改善箇所説明図

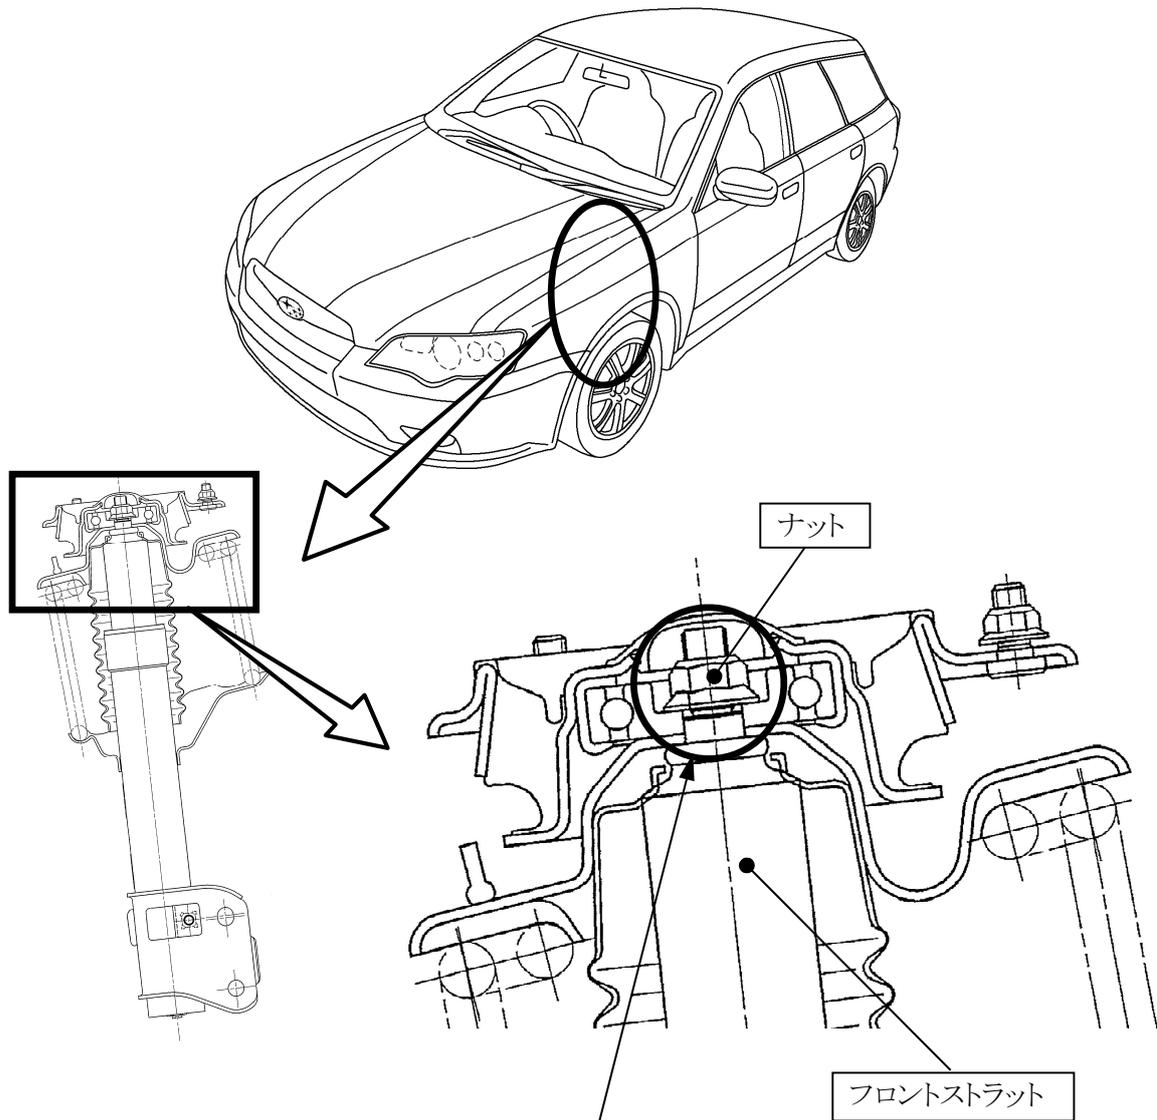
基準不適合発生箇所

フロントストラットにおいて、ストラット上端取付け部の締結緩み評価が不十分なため、縁石乗り上げなどの衝撃で取付けナットが弛むことがある。そのため、そのまま使用を続けると、当該取付け部にガタが生じて損傷し、異音が発生するおそれがある。

改善内容

全車両、当該部のナットを対策品に交換し、再締付けを行う。また、当該締結部に異常が認められたものは、フロントストラットを新品に交換する。

識別

右ストラットタワー前方に黄色ペイントを塗布する。
